Motor News

2017年4月20日

交流伺服电机MINAS A5 II系列，利器系列 马达导线变更的相关通知

变更对象

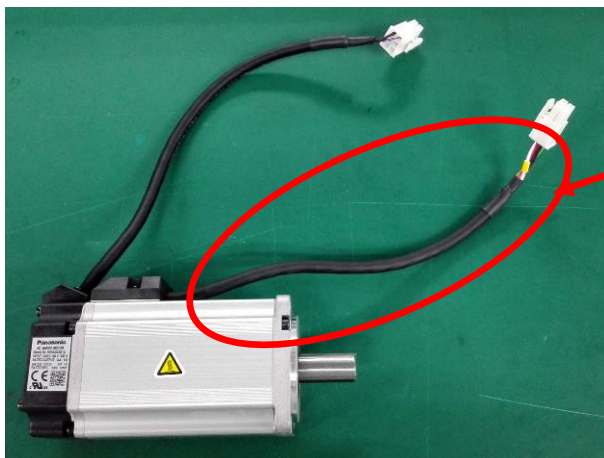
■变更对象：A5 II 系列以及利器系列机种的马达导线

导线规格	现行	变更
型号	UL2103 AWG#20 6 芯	UL2103 AWG#20 6 芯
供应商	日兴电线株式会社	克的克坂东电线（深圳）有限公司
表面印字 ※1	 <p>AWM E64638 SEYLE 2103 105C 300V VW-1 NIKKO ILF</p>	 <p>E66085-C AWM STYLE 2103 105C BANDO DENSEN</p>
地线颜色	黄/绿 	黄/绿
